Avis délibéré
de la Mission régionale d'autorité environnementale
Provence-Alpes-Côte d'Azur

sur le projet de résidence autonomie, boulevard de la Source, à
Biot (06)

N° MRAe
2024APPACA70/3830

Figure 2: plan masse du projet. Source : étude d'impact.

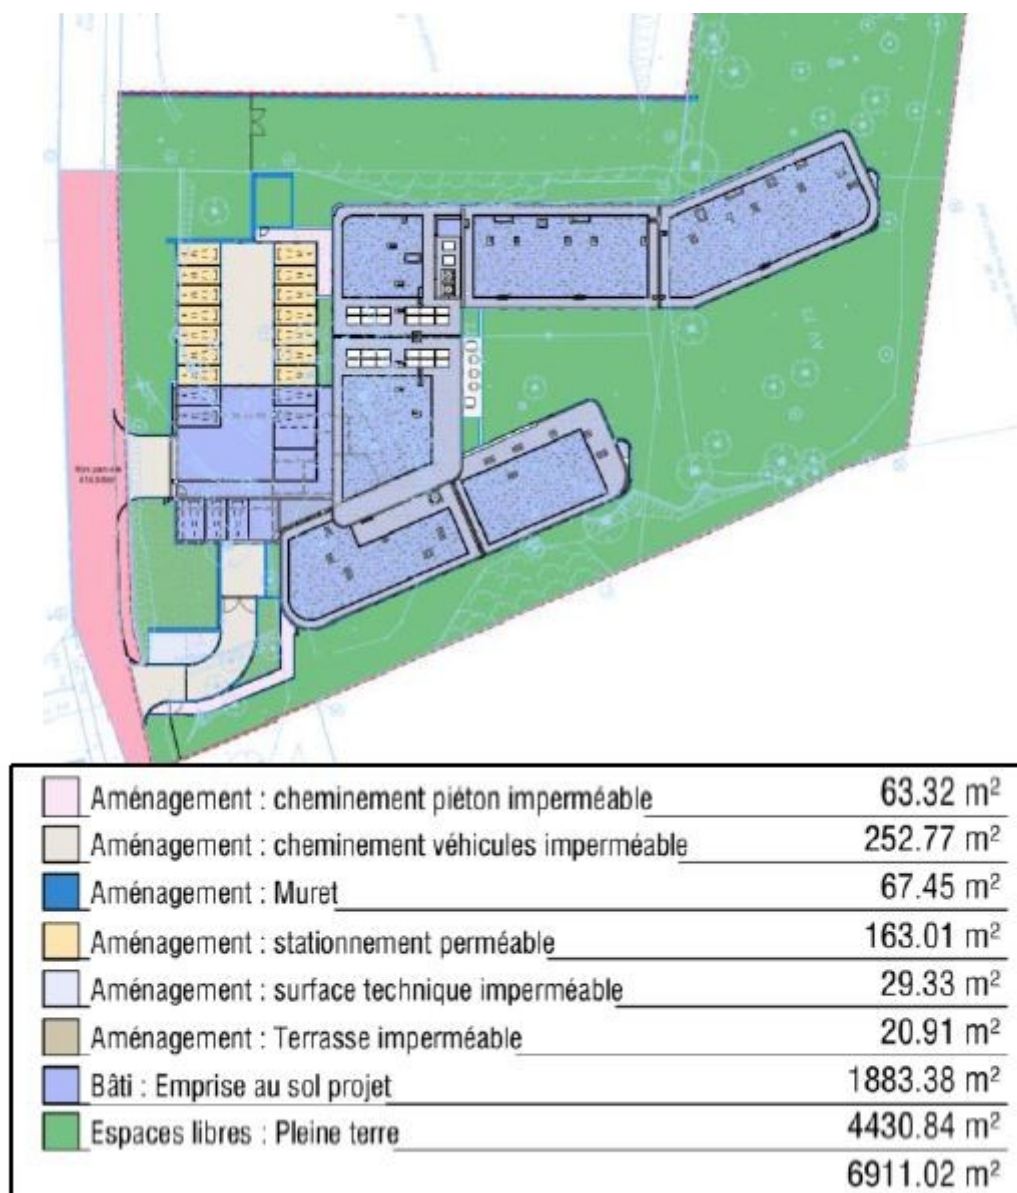
Selon le dossier, « 44 [arbres] seront abattus, et 36 seront plantés (dont 18 de petite à moyenne grandeur et 18 de haute grandeur) »⁶. Une partie des toitures sera végétalisée.

⁶ Ces chiffres ne sont pas cohérents avec ceux annoncés dans la notice descriptive du projet du dossier de PC jointe en annexe qui évoque 44 arbres plantés dont 22 de haute grandeur et 22 de petite à moyenne grandeur
